福島第一原子力発電所 特定原子力施設に係る実施計画の
変更認可申請（増設多核種除去設備への前処理に係る設備の
追設）に係る審査について

令和4年4月28日

原子力規制委員会

図1 追設する前処理設備の概略系統図（赤字部分が追設箇所）

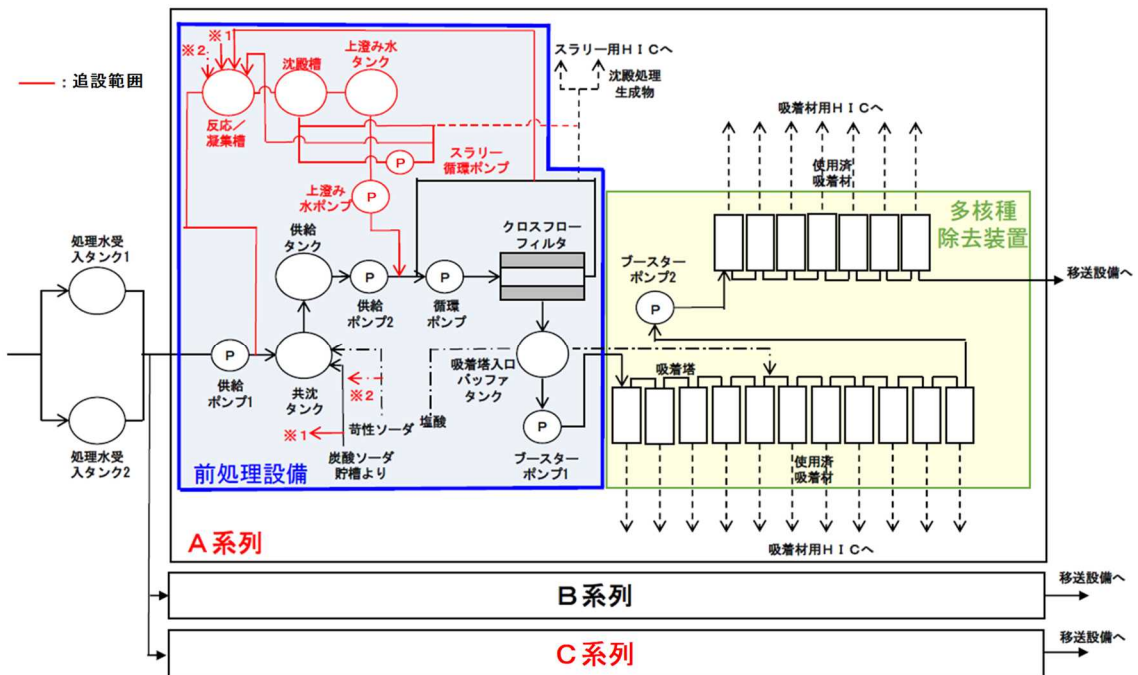
※1：既認可の増設多核種除去設備において、吸着塔における吸着阻害物質である2価の陽イオンを処理対象水からスラリーとして事前に除去するための共沈タンク、供給タンク、供給ポンプ・移送配管等の設備を指す。なお、共沈タンクより前段の処理対象水の受入系統、及び供給ポンプ2より後段のクロスフローフィルタ（以下「CFF」という。）による循環濃縮系統については、既設・追設の前処理設備で共有となる（図1参照）。

- a. 既設の前処理設備における共沈タンク及び供給タンクとほぼ同容量の反応／凝集槽に加えて沈殿槽を設置して、系統での滞留時間を約2倍にすることで、スラリーの凝集によるスラリー粒径の粗大化が進行し、沈降性が向上したスラリー粒子を沈殿槽で容易に上澄み水と分離することが可能となり、既設の前処理設備よりスラリーを濃縮して回収できること。また、スラリー量が少ない上澄み水をGFFでろ過することになるため、GFFが閉塞しにくくなること。以上のことから、本追設は、GFFの詰まり発生に伴う洗浄頻度を低減し、設備稼働率を向上させるとともに、回収するスラリー濃縮率の上昇により、発生するHICの数量を低減させることを目的としていること。
- b. 既設の前処理設備とは異なる前処理方式となるため、仮に不測の事態により不具合が発生し、復旧に時間を要する場合でも、速やかに従来の方式に戻して処理が継続できるよう、既設の前処理設備を残してい

- c. 既設の前処理設備と同様に、後段の吸着塔での主要な放射性物質（ストロンチウム 90）の除去に対する阻害物質である 2 価の陽イオン（カルシウムイオン、マグネシウムイオン）を炭酸ソーダ及び苛性ソーダの添加によりアルカリ状態で沈殿させてスラリーとして除外するための設備であり、既設の CFF を用いてろ過した水が後段の吸着塔に送られることから、増設多核種除去設備全体としての放射性物質の除去性能には影響を与えないこと。
